Zienswijze ontwerpbestemmingsplan voor Spijkse Kweldijk 39B en 41

Betreft: Zienswijze met betrekking tot het ontwerpbestemmingsplan met IMRO-codering:

NL.IMRO.1960.SPISpKweldk39ben41-ONT1

Absoluut geen wenselijke verbeelding

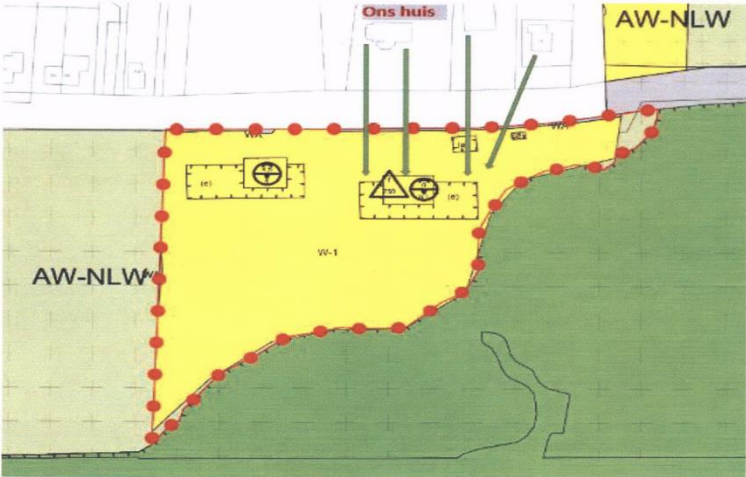
Als bijlage treft u een optie verbeelding en een absoluut niet gewenste verbeelding, welke als voorbeeld dienen hoe het zorgcomplex ten opzichte van onze woning komt te staan en hoe het ook zou kunnen, zodat er minder hinder ontstaat. De drukte op de kweldijk nemen we niet weg met de nieuwe verbeelding die ik even geprobeerd heb te maken, dus dat blijft een zorg.

Gewenste verbeelding

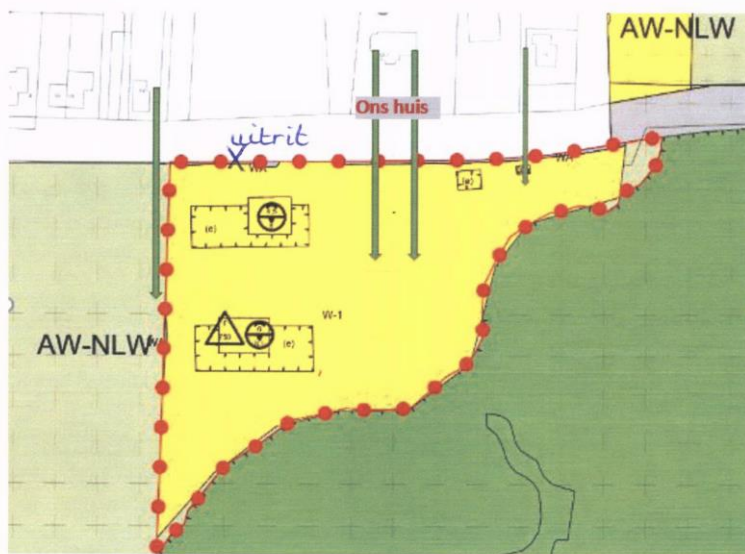
Het nieuwe plan achter het huidige woonhuis (waar tzt ook 4 zorgwoningen komen) realiseren met al bestaande in —en uitrit rechts naast de huidige woning, zodat er geen hinder is voor de bewoners aan de Spijkse Kweldijk, want tegenover die uitrit staat geen huis en is er alleen een dam voor een stukje weiland (wat ook ons eigendom is) zo kan eventuele planschade achterwege gelaten worden voor de initiatiefnemers. Op deze manier staat de huidige woning dicht bij het zorgcomplex en is het 1 groot 'compact' geheel en blijft het ruimtelijk.
